# これまでの有識者を交えた 環境省と加美町の意見交換会等 で頂いたご質問・ご指摘について

平成27年12月13日

環境省

参考:第2回宮城県指定廃棄物処分場の詳細調査候補地に係る関係者会談(平成26年6月9日) 資料1-3(抜粋)

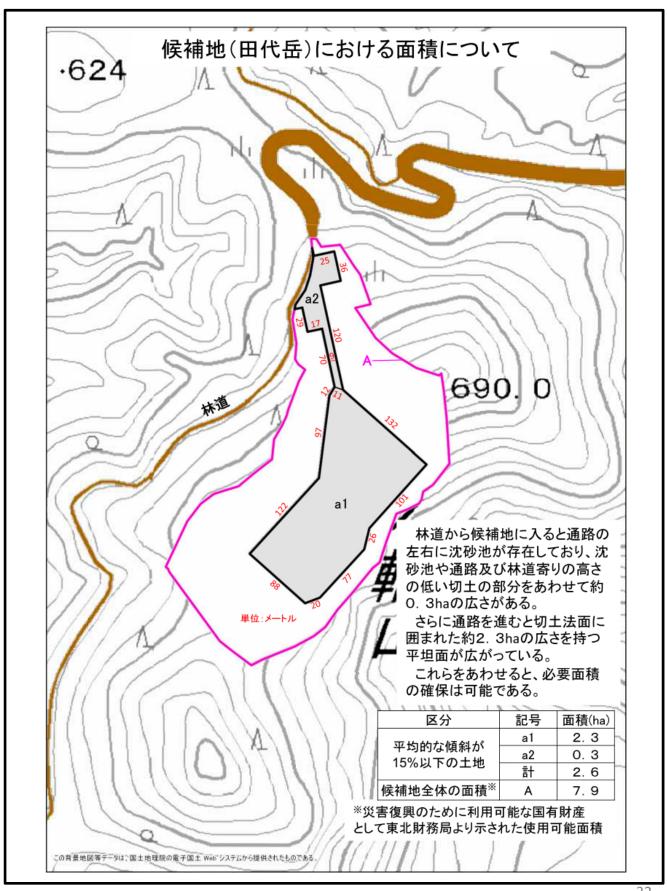
4. 候補地の面積については、平場は1.96haであり、2.5haには不足しています。法面を削って面積を確保するのでしょうか。

- 候補地は災害復興のために利用可能な国有財産である国有地であり、 面積7.9haの原石採取跡地で更地です。
- 空中写真で確認したところ、原石採取跡地の造成された土地の存在が確認されたため、現地確認を行い、必要な面積を確保できるなだらかな土地であるかについて確認を行いました。
- 林道から候補地に入ると通路の左右に沈砂池が配置され、さらに通路 を進むと三方を高い切土法面に囲まれた約2.3haの広さを持つ平坦面が 広がっています。また、入り口部分の2基の沈砂池、高さの低い切土の部 分及び通路で約0.3haの面積が確保でき、これらを併せて、必要面積は確 保可能と考えております。
- なお、中心部の高い切土法面を削って面積を確保することは想定しておりません。
